Schreiben zum Projekt:

Eröffnung einer Schottergrube auf der G.p. 598/1 und G.p. 598/75 K.G. Gais (Einreichprojekt mit Umweltverträglichkeitsstudie)

Abgrenzung Abbauzone laut Infoplan rechts

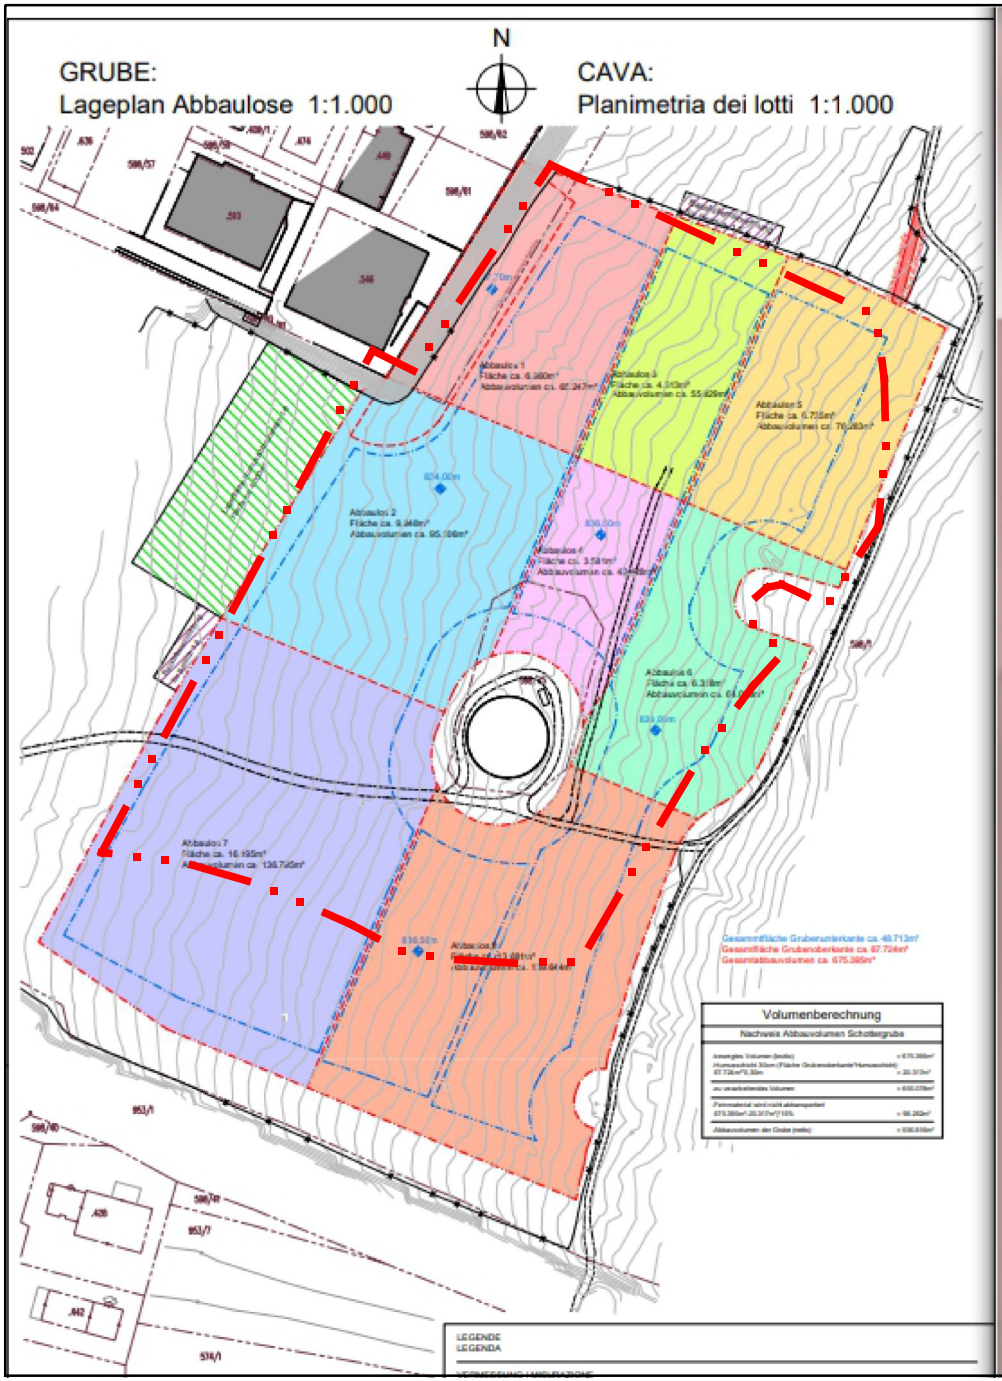
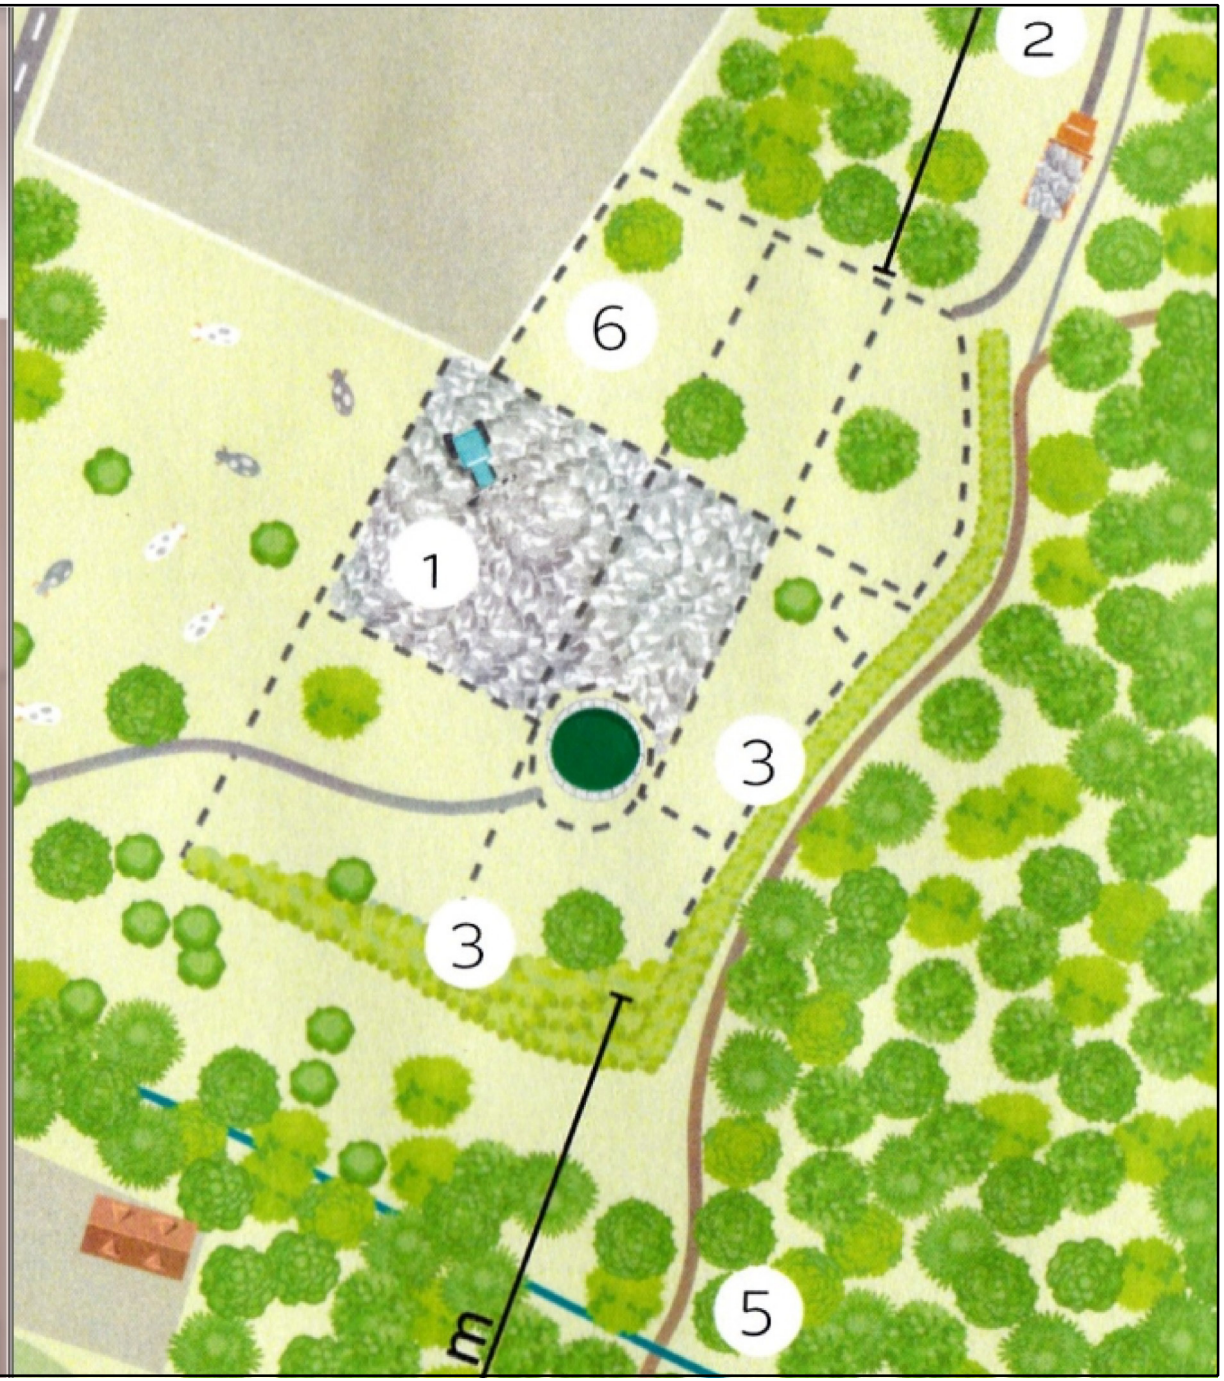
Umgrenzung Abbaufläche

keine Übereinstimmung zwischen Einreichprojekt und Infoplan:

- die Abgrenzung der Abbauzone im Süden wurde Richtung Norden verschoben,
- Das Nord/östliche Eck weist im Einreichprojekt eine eckige Fläche auf, im Infoplan folgt die Abgrenzung dem bestehenden Weg.

Begrünte Erdwälle

keine Übereinstimmung zwischen Einreichprojekt und Infoplan

- laut Infoplan sind begrünte Erdwälle südlich und östlich an der Abbauzone vorgesehen,

im Einreichprojekt, Lagepläne und Schnitte, sind diese nicht dargestellt.
- Im Infoplan fehlt der Erdwall zum Gewerbegebiet im Norden, gleichzeitig Humuslager.
